ADEGUAMENTO AL TIPO B DELL'ITINERARIO SASSARI – OLBIA

**LOTTO 4
DAL km36+100 AL km45+610**

PROGETTO ESECUTIVO

Relazione integrativa di ottemperanza

Figura 1 - Grafico riassuntivo del Bilancio delle Materie

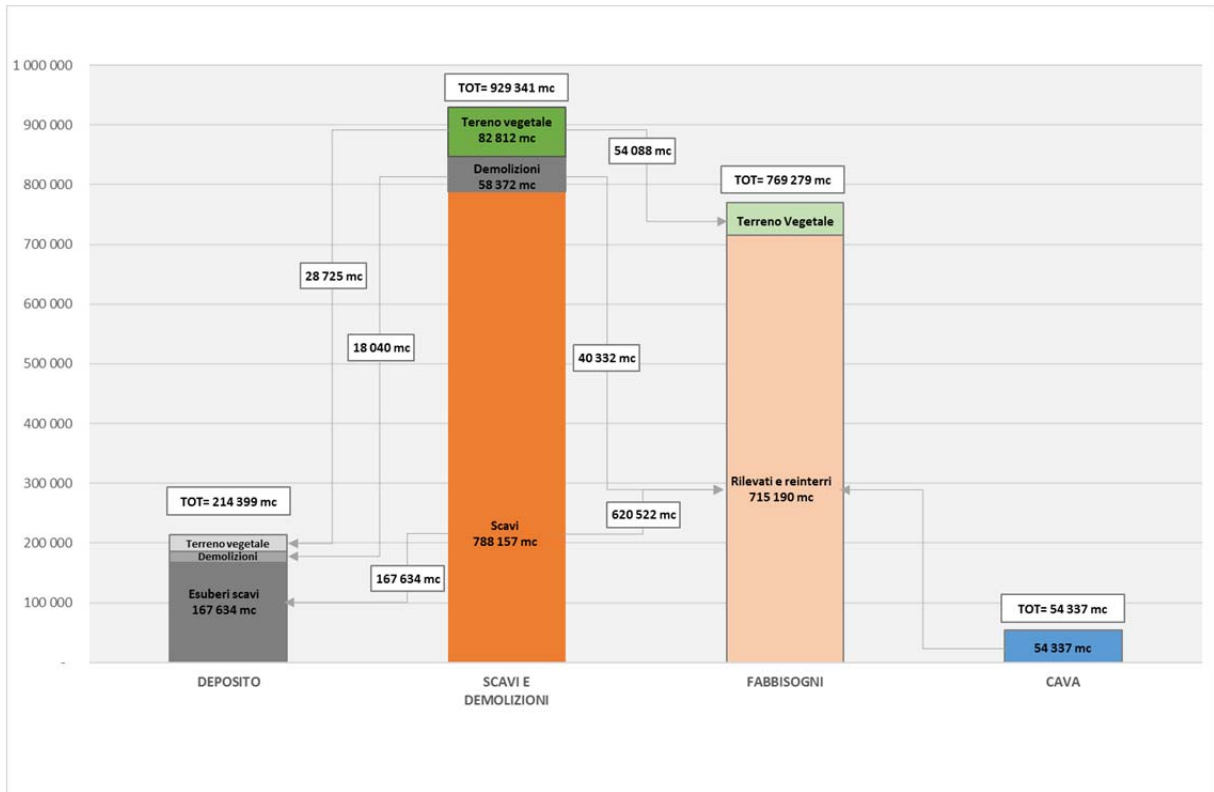
- Sono state trovate discrepanze tra le quantità (volumi) indicate tra le tabelle del bilancio delle terre e il bilancio complessivo graficizzato; non sono stati sufficientemente chiariti i flussi di materiali, al variare delle tipologie, dall'origine fino al reimpiego e destinazione finale con un'adeguata tracciabilità degli stessi;
- Con riferimento alle discariche individuate nel Progetto, non sono stati presentati e confrontati percorsi alternativi per il raggiungimento delle stesse, volto a minimizzare gli impatti e a confermare i percorsi scelti;
- Che eventuali modifiche provenienti dalla verifica di quanto al punto a) - rivisitazione finale del bilancio delle terre – potrebbero avere ricadute sulle specifiche quantità inviate presso le discariche e sulle relative autorizzazioni.

L'incongruenza rilevata dalla Commissione Tecnica VIA relativamente al confronto tra le tabelle e il bilancio complessivo graficizzato è determinato da un disallineamento nel solo grafico riassuntivo, mentre le tabelle sono congruenti sia con la versione già inserita nella Relazione di Ottemperanza in Rev. E sia con gli elaborati di cantierizzazione; le tabelle in oggetto sono di seguito riportate, per ulteriore conferma (vd. Tabella 1, Tabella 2 e Tabella 3). Il grafico riassuntivo è stato pertanto corretto e riprodotto con un dettaglio migliore al fine di consentire una precisa corrispondenza con quanto riportato nelle tabelle.
